PREVOST

**BULLETIN
DE
GARANTIE**

Bg07-12

DATE : DÉCEMBRE 2007 SECTION : 05 - Refroidissement
EXPIRATION: DÉCEMBRE 2009
SUJET : REMPLACEMENT DU TUYAU RELIANT LE TURBOCOMPRESSEUR AU REFROIDISSEUR D'AIR DE SURALIMENTATION

FIGURE 1 : COMPARTIMENT MOTEUR

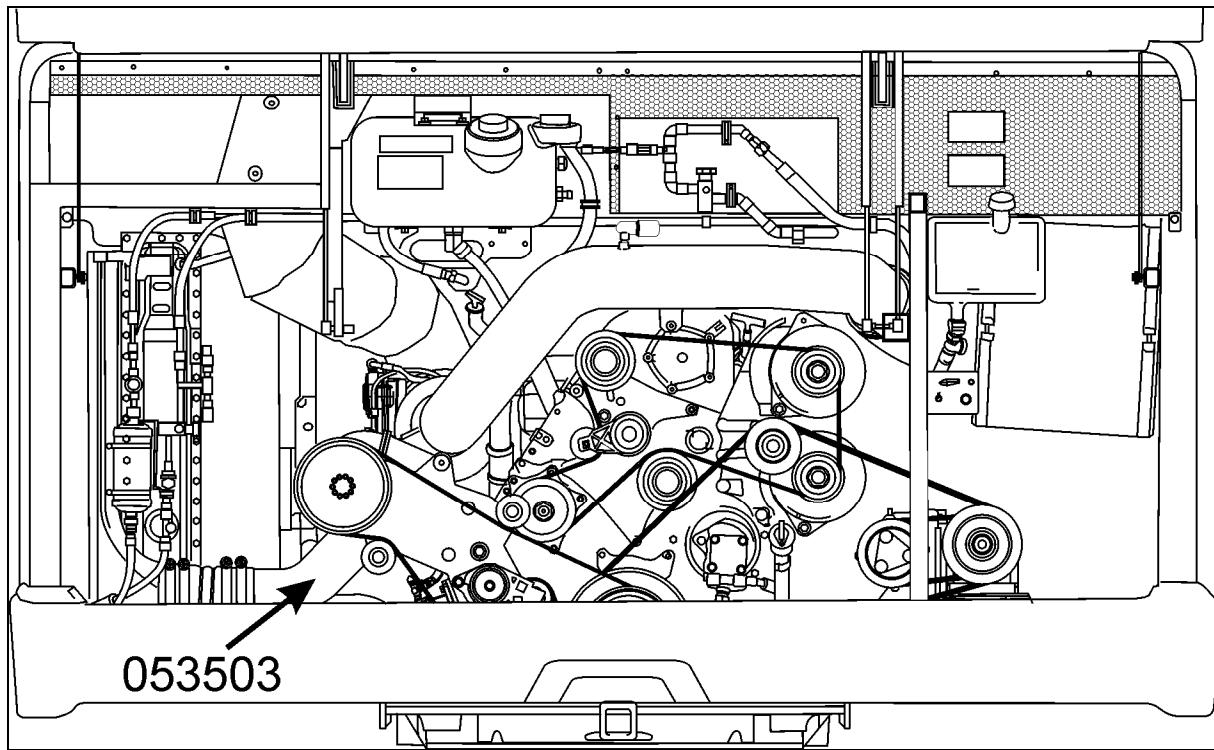
Sur les véhicules ci-dessus mentionnés, il y a possibilité que le tuyau de raccordement situé à la sortie du turbocompresseur vienne en contact avec le support du mécanisme d'entraînement du ventilateur du radiateur. De l'usure et une perforation pourrait entraîner à la longue des bris du Filtre À Particules (FAP) diesel ou des pertes de performance du moteur.

1. Ouvrir la porte du compartiment moteur.
2. Régler le sélecteur de commande de démarrage arrière à la position OFF.
3. Localiser le tuyau de raccordement puis desserrer les colliers de serrage à couple constant (Voir les figures 1 et 2).
4. Retirer le tuyau de raccordement et installer le nouveau (053503).
5. Serrer les colliers de serrage à un couple de 9-11 lbf-pi (Voir la figure 2).
6. Positionner le tuyau du refroidisseur d'air de suralimentation, la tuyauterie du liquide de refroidissement et l'arbre universel du mécanisme d'entraînement du ventilateur du radiateur afin que les différents jeux soient respectés et qu'aucun frottement ne se produise entre les différentes pièces.
